Sprawa nr 24/2012/EEZP/AW

Dotyczy: postępowania o udzielenie zamówienia publicznego w trybie przetargu nieograniczonego na: *„Najem oraz świadczenie usług serwisowych fabrycznie nowego kombajnu ścianowego wraz ze stacją transformatorową, wyłącznikiem i przewodem zasilającym kombajn dla Południowego Koncernu Węglowego S.A. – Zakład Górniczy SOBIESKI”*.

### **WYJAŚNIENIE TREŚCI SIWZ ORAZ ZMIANA TREŚCI SIWZ**

Rynna modułowa PZS GLINIK 289/800

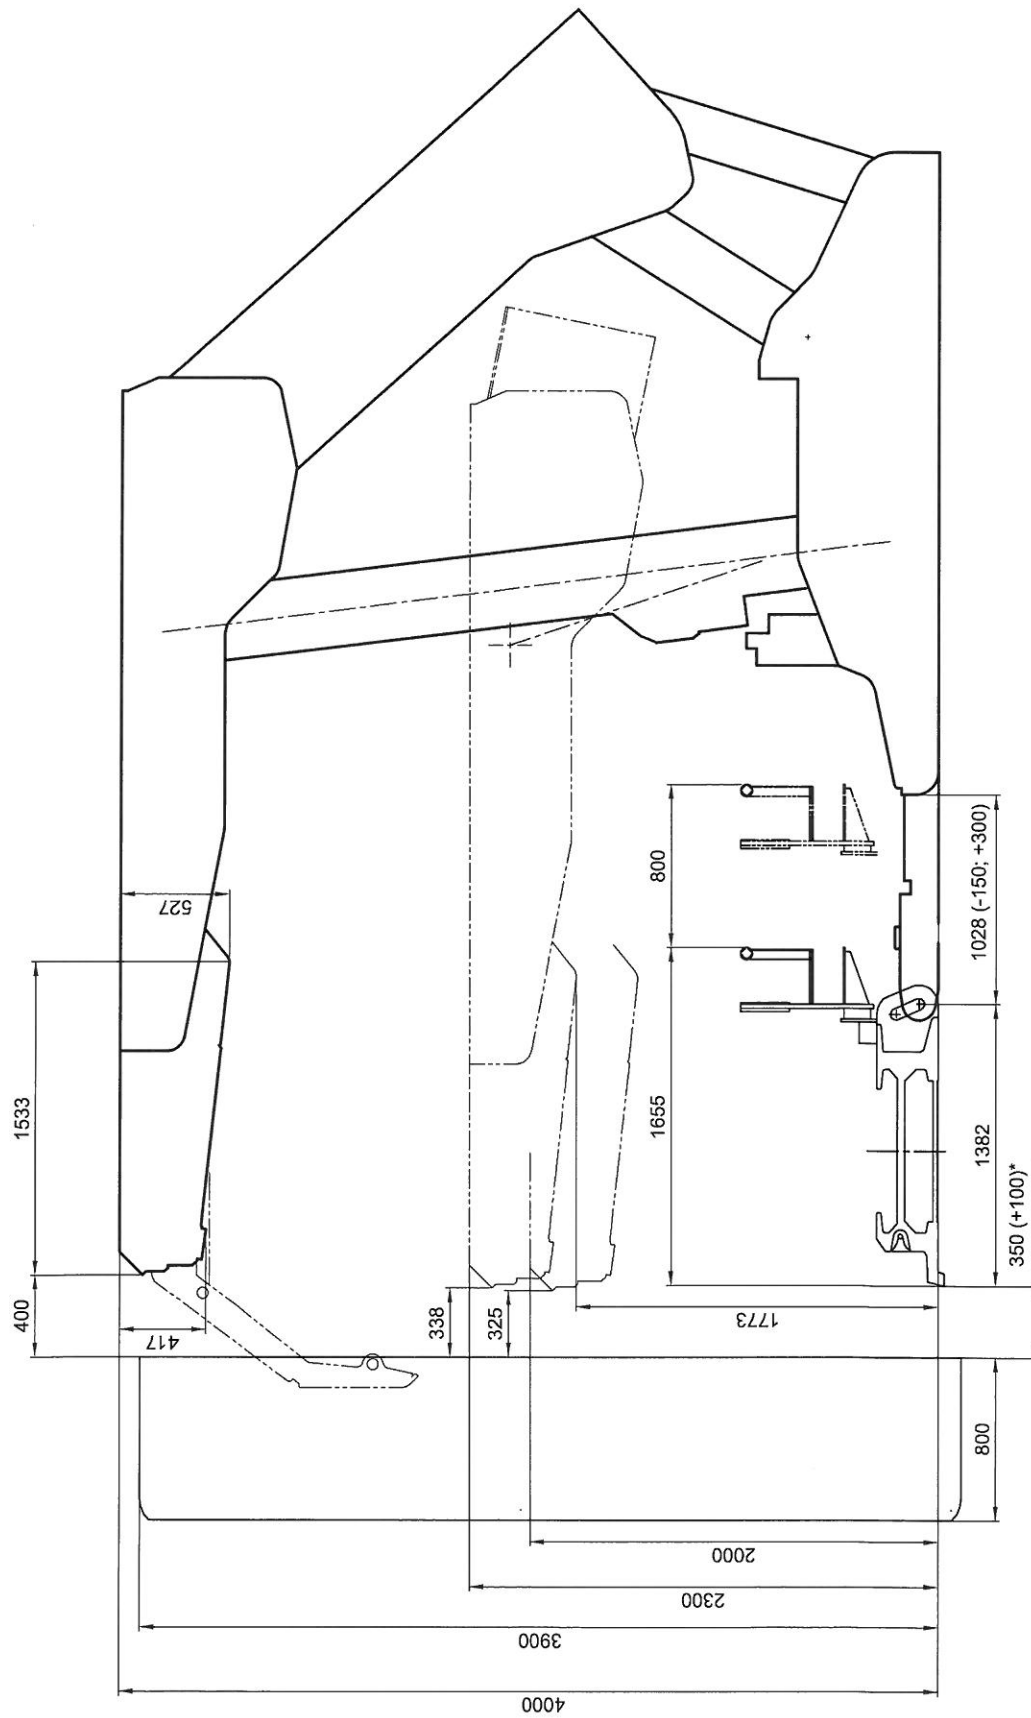
Uprzejmie prosimy o udostępnienie niżej wymienionych dokumentów niezbędnych do sporządzenia wymaganych (i wymienionych wyżej) dokumentów w wersji elektronicznej:

- Rysunku rynny liniowej przenośnika ścianowego typu Glinik 298/800/BP w dwóch rzutach (jeżeli to możliwe, to jako plik programu AutoCad – z rozszerzeniem .dwg),
- Rysunku napędu wysypowego przenośnika ścianowego typu Glinik 298/800/BP w dwóch rzutach (jeżeli to możliwe, to jako plik programu AutoCad - z rozszerzeniem .dwg),
- Rysunku napędu zwrotnego przenośnika ścianowego typu Glinik 298/800/BP w dwóch rzutach (jeżeli to możliwe, to jako plik programu AutoCad - z rozszerzeniem .dwg),

Zamawiający przedstawia w załączniku nr 1 do niniejszego pisma rysunek z instrukcji obsługi przenośnika zgrzeblowego ścianowego Glinik 298/800.

\*) ścieżka kombajnowa 350mm±10mm plus przesunięcie 100mm ±5mm

**Obudowa zmechanizowana GLINIK-20/41-POz**  
**Sekcja liniowa do współpracy z kombajnem**

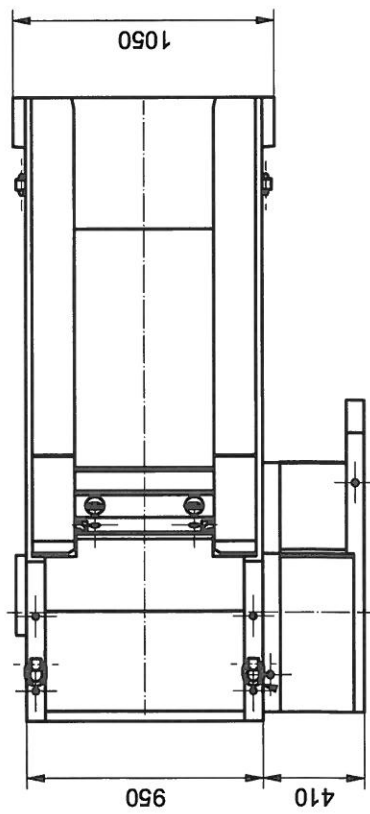
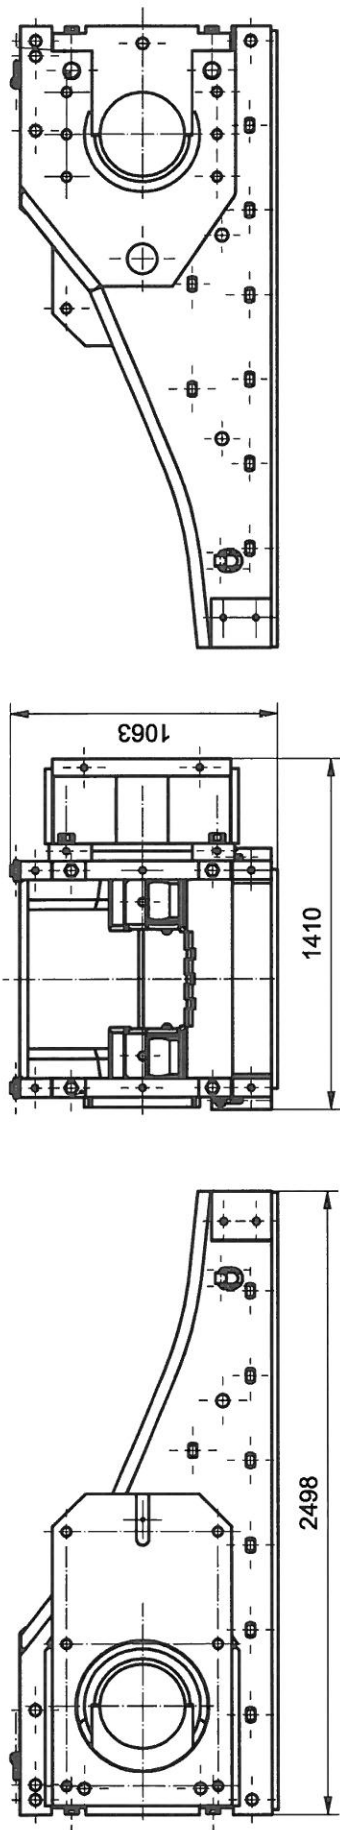
Uprzejmie prosimy o udostępnienie niżej wymienionych dokumentów niezbędnych do sprawdzenia poprawności współpracy: kombajn - przenośnik - obudowa:

- Rysunku obudowy zmechanizowanej (jeżeli to możliwe, to jako plik programu AutoCad - z rozszerzeniem .dwg). Dostarczenie rysunków obudowy i przenośnika zgrzeblowego ścianowego w postaci plików programu AutoCad zapewni sprawdzenie poprawności współpracy wymienionych urządzeń.

Zamawiający w załączniku nr 2 do niniejszego pisma przedstawia rysunek sekcji obudowy zmechanizowanej Glinik - 20/41-POz. Sekcja liniowa do współpracy z kombajnem.

Kadłub napędu zwrotnego PZS Glinik 298/800

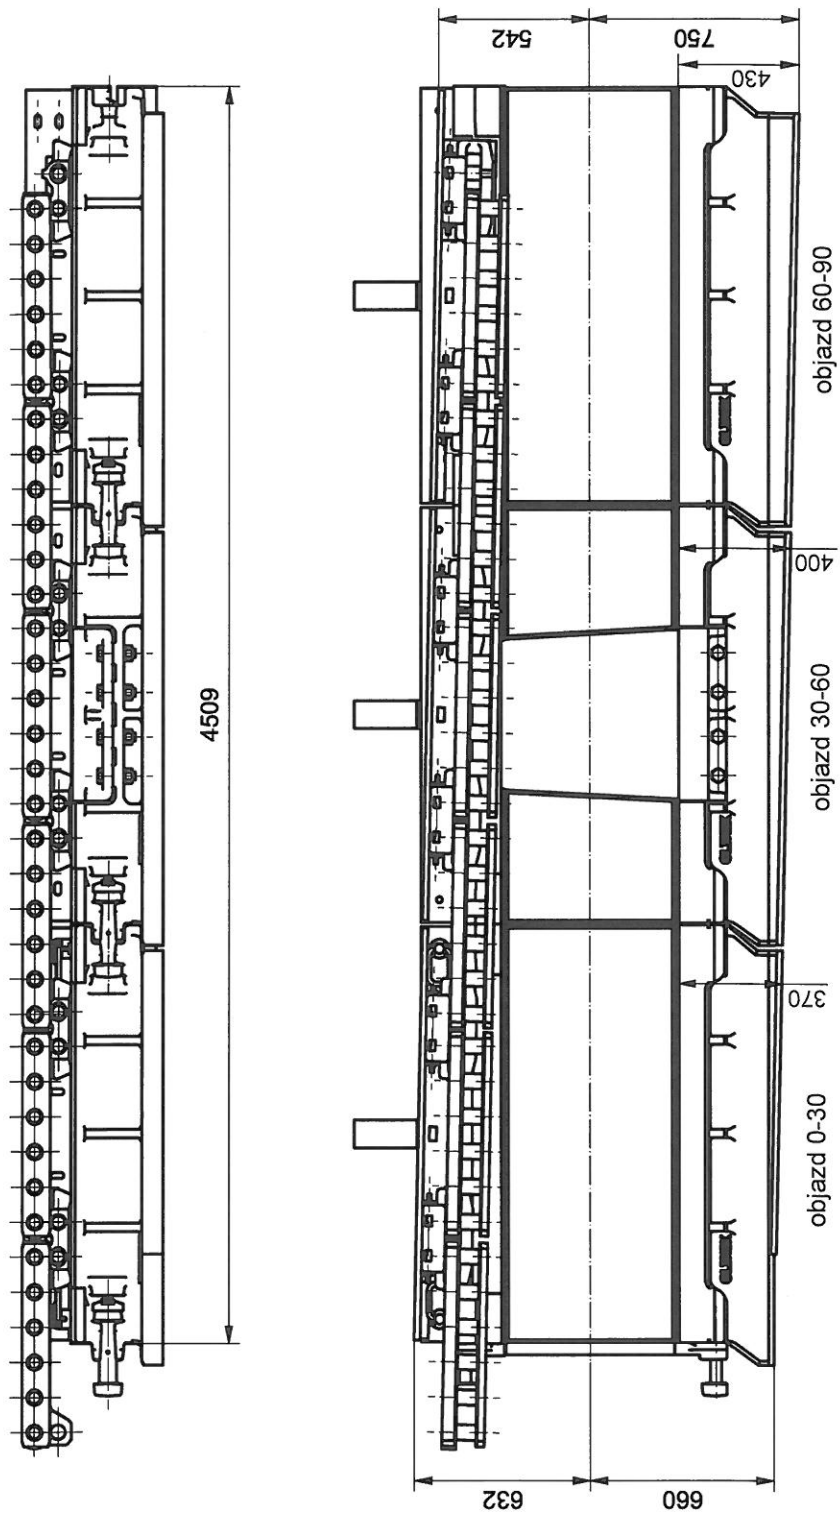
Zgodnie z pkt. 5.1.14 Załącznika nr 1 do SIWZ oraz z pkt. 5.1.14 Załącznika nr 1a do SIWZ Zamawiający wymaga prawidłowej współpracy ramion kombajnu z napędem zwrotnym zabudowanym w ścianie. Aby prawidłowo ocenić warunki współpracy kombajnu z przenośnikiem, prosimy o uzupełnienie rysunków napędu zwrotnego o wymiar szerokości korpusu napędu przenośnika oraz o przesłanie rysunków odjazdów przenośnika Glinik 298/800/BP w trzech rzutach wraz z podaniem podstawowych wymiarów.

Zamawiający przedstawia w załącznikach nr 3, 4, 5 do niniejszego pisma rysunki z instrukcji obsługi przenośnika zgrzeblowego ścianowego Glinik 298/800.
